Mission régionale d'autorité environnementale

**Avis délibéré sur le projet d'aménagement
de la tranche 3 du Parc d'activités de la Plaine d'Alsace
à Ensisheim et Réguisheim (68)
porté par la Communauté de communes du Centre Haut-Rhin
(CCCHR)**

N° réception portail : 002862/A P
n°MRAe 2025APGE65

Figure 2: Phasage de l'aménagement du parc d'activités

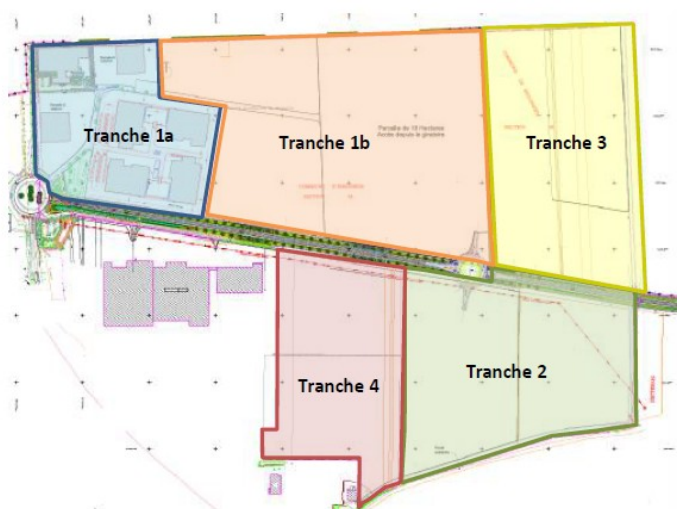
Les différentes tranches réalisées ou prévues portent sur 95,9 ha (cf. figure 3 du présent avis). D'après l'Ae, la différence de surface de 31,4 ha entre le parc d'activités de 127,3 ha et les 5 tranches de travaux de 95,9 ha serait donc la surface de la voirie et d'autres équipements publics, mais cela n'est pas précisé dans le dossier.

L'Ae recommande au pétitionnaire de préciser dans le dossier le détail des 127,3 ha de surface du parc d'activités (tranches, voiries et autres équipements publics...).

Figure 5: Schéma des voiries du secteur

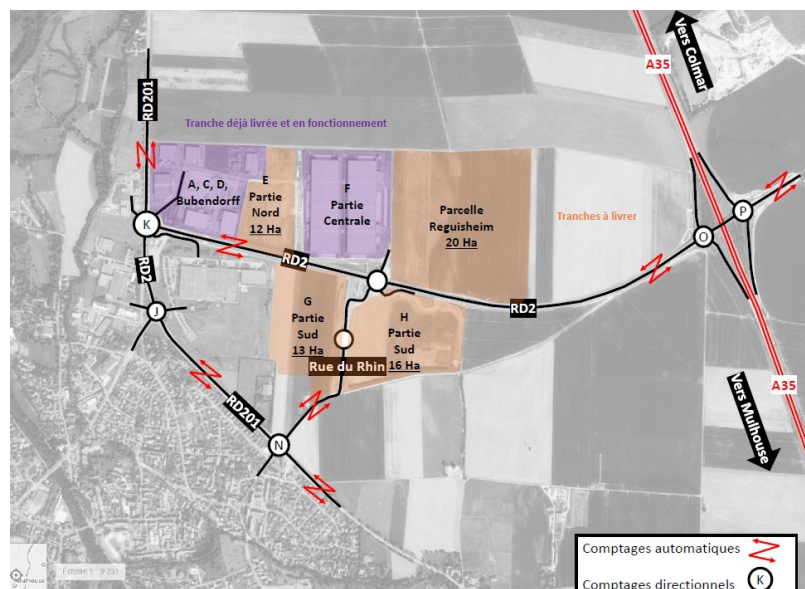
Le plus gros impact sera ressenti sur la route départementale RD 2 (cf. figure 5 de l'avis), avec une majorité des flux en échange avec l'A35 (jusqu'à +65% de trafic global et +170 % de trafic PL).

L'Ae recommande à la CCCHR de

- ***veiller à ce que la mise en place du nouvel arrêt de bus précède l'ouverture de la prochaine tranche du parc d'activités pour inciter les usagers du parc à utiliser les transports collectifs ;***
- ***préciser les mesures de compensation des émissions de gaz à effet de serre liées à l'augmentation prévue du trafic routier.***
